Gemeinde Klipphausen
Landkreis Meißen

**Beschlussvorlage
für die Sitzung des Technischen Ausschusses am 22. April 2025**

Beschlussvorlage Nr.	07-03/2025
Anlagen	1
Amt	Bauabteilung

Beratung und Beschlussfassung über den Antrag zur Verlängerung der Baugenehmigung für die Teilumnutzung des UG des Wohnhauses in Büro und Lager auf dem Flurstück 694 Gemarkung Klipphausen

Groitzsch Flst. 29/2, 30

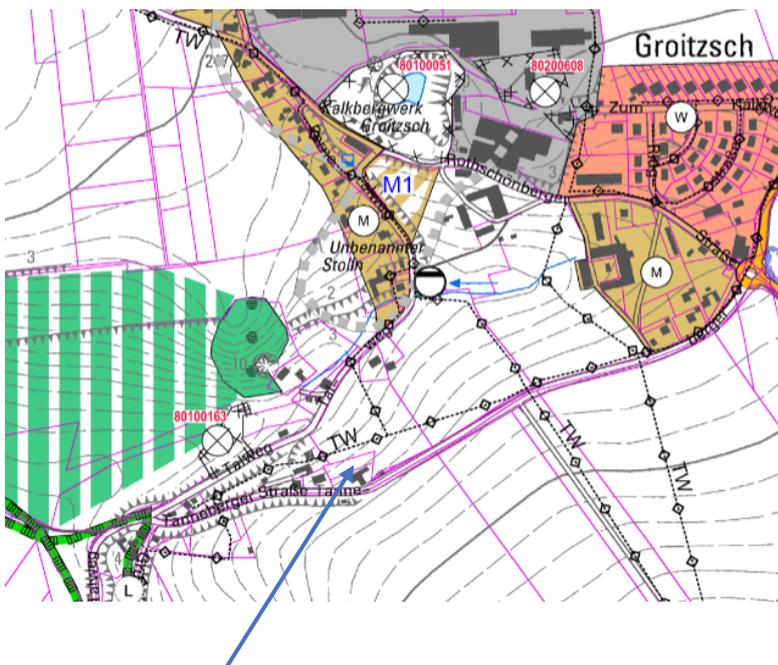
Löschwasserversorgung gesichert:	<input checked="" type="checkbox"/> ja <input type="checkbox"/> nein durch: Unterflurhydranten		21.03.2025 Drescher
Abwasserbeseitigung gesichert:	<input type="checkbox"/> ja <input checked="" type="checkbox"/> nein durch: die vorhandene Grube mit 6,5 m³ ist zu klein bemessen, es ist		21.03.2025 Drescher

eine größere Grube, eine vollbiologische Kleinkläranlage oder ein Anschluss ans Schmutzwassersystem herzustellen	
Verkehrl. Erschließung, Zufahrt gesichert:	<input checked="" type="checkbox"/> ja <input type="checkbox"/> nein	18.03.2025 Roick
Sonstiges / ergänzende Angaben:		
Sonstiges	Gebäude bleiben erhalten, außen erfolgen Dach- und Fassadensanierung geplanter Umbau und Nutzung innen: - Stall- und Gargengebäude wird für Nutzung als Hundepension umgebaut - Haupthaus EG: Räume für Hundebetreuung, Futterküche - Nebenhaus: Schaffung von 4 Katzenpensionszimmern und privaten Wohnräumen - Nutzung der vorhandenen Waschküche und Pkw-Garagen bleibt	
Erteilung gemeindliches Einvernehmen nach § 36 Abs. 1 BauGB, § 69 Abs. 1 SächsBO:		
Vorstellung im techn. Ausschuss/Gemeinderat:	am: 22.04.2025	
Anlagen:	Lageplan, Luftbild, Grundriss, Schnitt, Ansichten, Fotos	
gemeindl. Einvernehmen erteilt:	<input type="checkbox"/> ja <input type="checkbox"/> nein Bemerkung:

Reppnitz Flst. 11

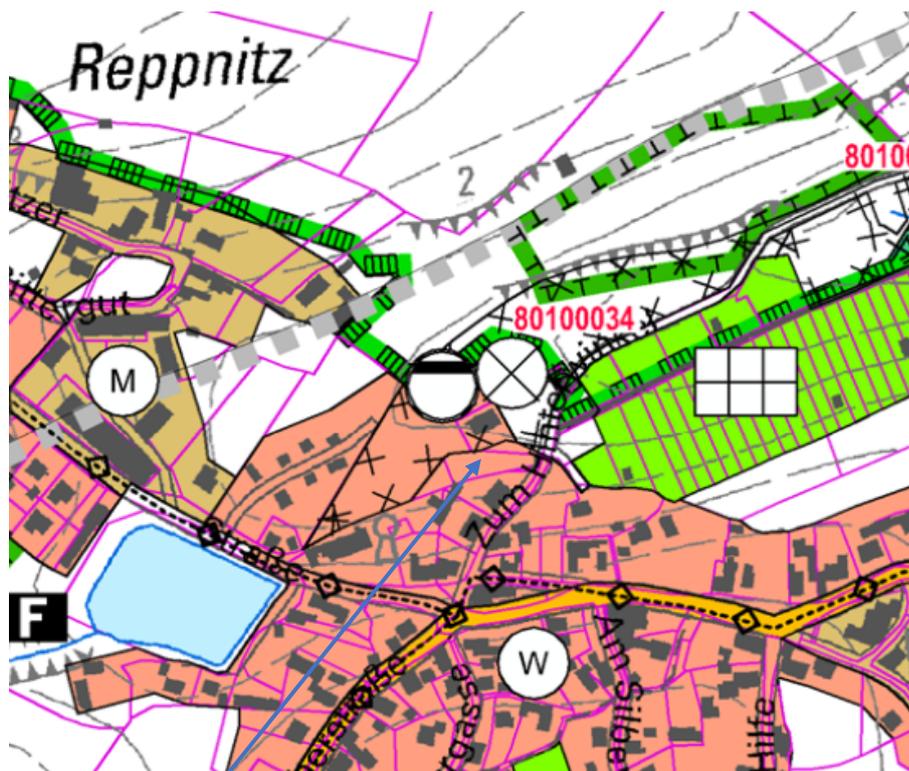
Sonstiges / ergänzende Angaben:	
Sonstiges	<p>Bau eines Nebengebäudes 7,00 m x 4,50 m, Traufhöhe 2,46 m, Firsthöhe 3,42 m Dachneigung 23° Farbe, Form und Dacheindeckung erfolgt wie beim vorhandenen Wohngebäude</p> <p>Gestaltungssatzung Scharfenberg gibt vor, dass sich bauliche Anlagen in Bezug auf Form, Farbgebung und Werkstoff der Eigenart des Ortsbildes anpassen und sich harmonisch einfügen müssen. Dächer sind als Sattel- oder Krüppelwalmdächer mit Dachneigung von > 43° auszubilden. Nebengebäude können auch Pult - oder Flachdächer besitzen. Die Gestalt ist auf das Hauptgebäude sowie die umliegende Bebauung abzustimmen. → geplante Dachneigung von 23° des Nebengebäudes entspricht dem Hauptgebäude</p> <p>Dacheindeckung mit nichtglasierten Dachziegeln, Dachschiefer oder Dachplatten in Rot bis Braun und in Anthrazit. → geplantes Dach wie bei Hauptgebäude</p> <p>Für die Außenhaut von Fassaden sind grundsätzlich Putz oder Bekleidung mit natürlichen Materialien zu verwenden. Farbliche Gestaltung in gebrochenen Gelb-, Ocker-, Rot, Blau-, hellen Braun- und hellen Grau-Tönen → geplante Fassadengestaltung wie Hauptgebäude</p> <p>Türe und Tore in Holzbauweise → geplant:</p> <p>Fenster als stehende, rechteckige Einzelfenster → geplante Fenster als liegende rechteckige Fenster</p> <p>Gebäude steht z.T. auf Flst. 202/1 → Vereinigung der Flurstücke im Grundbuch nötig.</p>
